BOLLETTINO - BULLETIN

TECNICO • TECHNICAL	●	GRUPPO • GROUP	4
RICAMBI • SPARE PARTS	●	NR • NO	67
INFORMAZIONI • INFORMATION		DATA • DATE	01-05

MODELLI: Motosega 125
OGGETTO: Cilindro, basamento, gruppo sfiato

MODELS: Chainsaw 125
SUBJECT: Cylinder, block/crankcase, breather

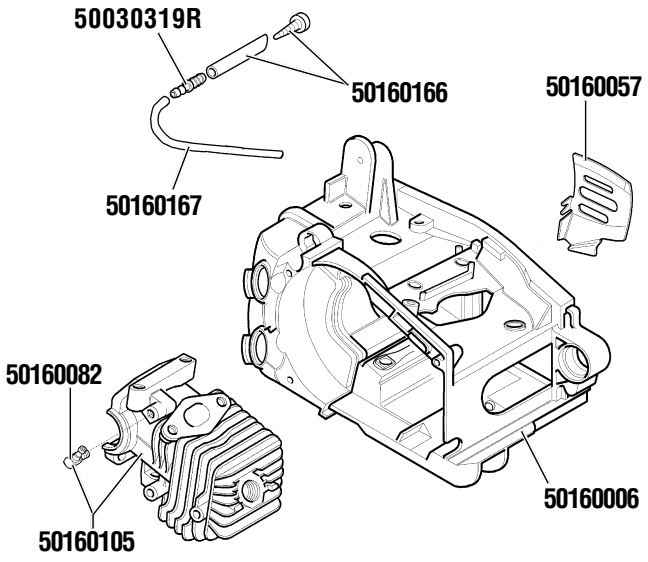
DESCRIZIONE: Miglioramento prodotto: modificati basamento e cilindro per l'alloggiamento della 3ª vite di fissaggio M5x20. Sostituito il gruppo sfiato del serbatoio olio catena.
INTERCAMBIABILITÁ: Cilindro, basamento sì. Nuovo kit sfiato solo gruppo completo, pezzi singoli no.
DISPONIBILITÀ RICAMBI: I particolari premodifica verranno forniti ad esaurimento ad eccezione del particolare cod.50030319R che continuerà ad essere disponibile.
DECORRENZA: 07/01/05, matr. 0805019940
NOTE: Il lamierino cod.50160057 verrà sostituito dallo stesso completo di spugna cod.50160171.

PREMODIFICA - OLD ASSY

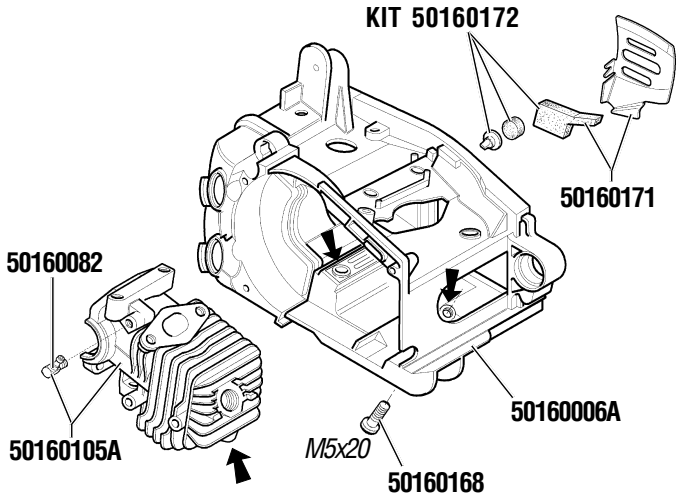
DESCRIPTIONS: Product improvement: modification of block/crankcase and cylinder to accept third M5x20 fixing bolt. Replacement of breather for chain oil reservoir.
INTERCHANGEABILITY: Cylinder, block/crankcase, yes. New breather kit, complete assembly yes, single parts no.
PARTS AVAILABILITY: Old assy remains till depletion of existing stock, except for p/n 50030319R which will remain available.
CUT-IN DATE: 07/01/05, serial n° 0805019940
NOTES: Plate p/n 50160057 will be replaced by the same plate plus foam pad p/n 50160171.
